COMMISSIONE VALUTAZIONE DI IMPATTO AMBIENTALE

Parere n. 12/2015
Seduta del 30.09.2015

OGGETTO: DITTA: F.LLI LANDO S.p.A

Intervento: Ampliamento grande struttura di vendita e trasformazione in centro commerciale dei settori alimentare e non alimentare. Comune di localizzazione: Mira

Fig. 5 - Piano delle Acque del Comune di Mira: tavola delle criticità.4.

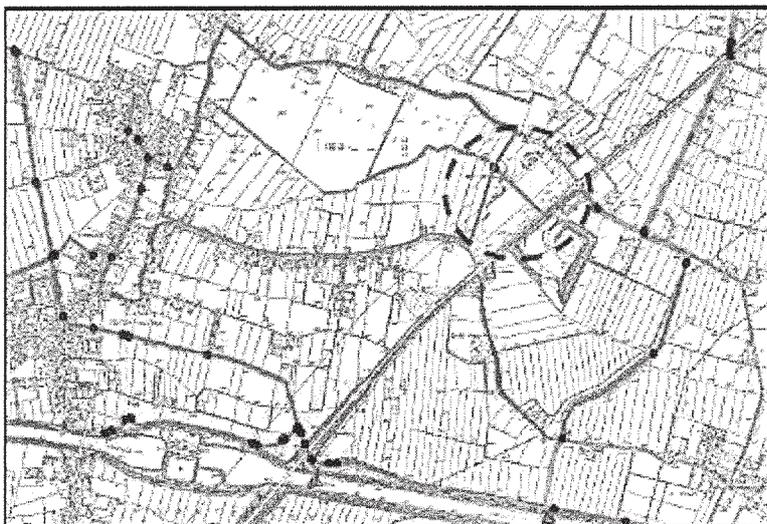
Si evidenzia che il Piano delle Acque adottato dal Comune di Mira riporta nella Tavola degli Allagamenti, che le aree agricole poste a nord dell'area "Lando" hanno subito delle criticità idrauliche fra il settembre 2009 e il febbraio 2010, con degli allagamenti diversamente estesi e causati da eventi di precipitazione intensi.

Inoltre, nella Tavola delle Criticità Idrauliche allegata allo stesso piano, viene messo in evidenza il tombino di attraversamento dell'area commerciale (cls 100cm), come elemento di impedenza del deflusso naturale delle acque verso il recettore finale (scolo Finarda). Pertanto, gli allagamenti registrati sono quasi sicuramente generati da una rete di bonifica con una capacità di accumulo non sufficiente a contenere i volumi d'acqua precipitati e con sezione degli scarichi non in grado di far defluire le portate generate da eventi meteorologici particolarmente intensi.

Dai rilievi condotti in sito dalla dal proponente, oltre al tombino di attraversamento, l'acqua raccolta nella rete di bonifica posta a nord dell'area commerciale può defluire anche più a est, in un altro tombino posto a margine di via Bastiette. Ma di questo oltre a possedere una sezione ridotta (50cm), non è stato possibile accertare la continuità idraulica con la rete di bonifica posta più a est oltre la SS Romea.

Accogliendo le indicazioni del Consorzio di Bonifica Acque Risorgive la ditta F.Ili Lando S.p.A. dovrà prevedere all'interno del proprio progetto la posa di una nuova condotta interrata (diametro minimo di 1m) al fine di bypassare il tombino esistente e alleggerire la pressione idraulica che può manifestarsi sulle aree agricole a nord di quella di progetto.

Il progetto della rete di drenaggio delle acque meteoriche si completa con la posa di una condotta di by-pass (calcestruzzo diam.100cm), che collegherà lo scolo nord con il tombino posto al di sotto della strada interna di accesso al centro commerciale, da posarsi lungo il margine sud/ovest del lotto, a ridosso di via Bastie.

La condotta avrà una quota relativa di imbocco pari a -1.90m, sviluppandosi per circa 100m dovrà innestarsi in corrispondenza del primo pozzetto di incrocio del tombinamento posto al di sotto della strada interna (cls diam. 150cm).

La sua funzione di by-pass idraulico è quella alleggerire la pressione idraulica sul tombino che attraversa l'area commerciale, garantendo un massimo tirante su di questo pari all'85% del suo diametro interno (quota relativa del tirante a -1,495m). In questo modo saranno ridotte le superfici potenzialmente soggette ad allagamento, compresa l'area di carico/scarico della ditta F.lli Lando che presenta la quota più depressa a - 1,245m (con un franco di circa 25 cm).
